Appalto GTT n. 12/2023. Accordi Quadro per acquisto di n. 280 autobus ad alimentazione esclusivamente elettrica destinati al trasporto pubblico locale, con fornitura e posa in opera delle infrastrutture di ricarica e sistemi di accumulo; fornitura di materiali in regime di full service per 10 anni. n. 3 lotti.

COMUNICAZIONE PER I CONCORRENTI N. 34

Allegato 8 al Capitolato – LOTTO 2 SAN PAOLO

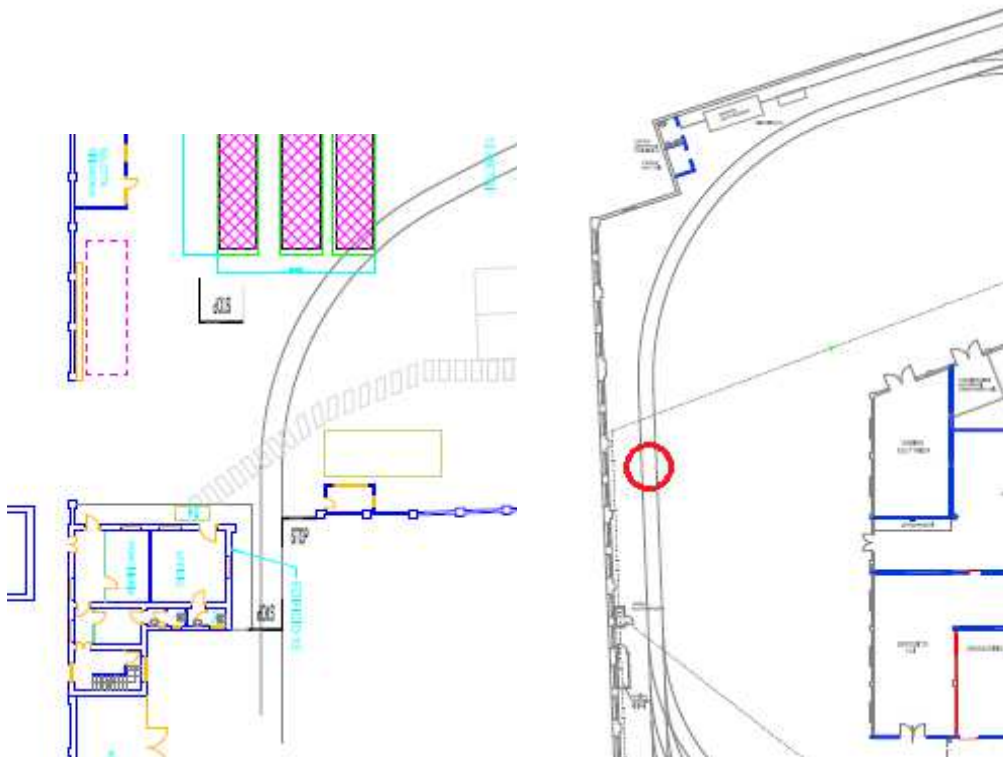
Si chiede conferma che, come illustrato verbalmente da IA durante il sopralluogo:

in deroga a quanto previsto a capitolato al IV.1 Sistemi di ricarica e punti di ricarica all'interno dei comprensori, che non consente scavi sotto i binari, è stata illustrata verbalmente da IA la possibilità di scavi e lavorazioni:

- in corrispondenza di breve tratto di binario pressi porta di collegamento fra piazzale esterno Corso Trapani e Stabilimento San Paolo e
- in corrispondenza di breve tratto di binario zona Ovest del piazzale esterno Stabilimento San Paolo.

Si richiede in aggiunta, sulla base di quanto sopra, aggiornamento planimetria per il LOTTO 2 SAN PAOLO con evidenza del punto soprastante.

Di seguito sketch dei due tratti di binari interessati.

R: Si ribadisce l'impossibilità in linea generale di effettuare scavi sotto i binari. Solo per singoli tratti, di lunghezza molto limitata e definendo le aree e le modalità di intervento con GTT, sarà possibile intervenire, non compromettendo comunque lo svolgimento del regolare esercizio tranviario.

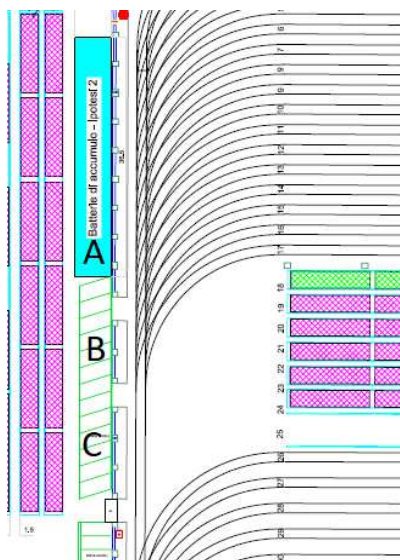
Per il sito di Venaria, **si chiede** se sia possibile prevedere, ove gli orientamenti progettuali portassero a soluzioni di ottimizzazione dei costi di scavo e di cavo, alcuni dei vani cabina per le batterie di accumulo, i trasformatori e i quadri elettrici anche nelle aree esterne denominate nello schema che segue "B" e "C", oltre che nella posizione "A" che è già stata ammessa secondo il chiarimento ricevuto.

R: L'area da voi indicata con la lettera B potrà essere utilizzata dall'Aggiudicatario.
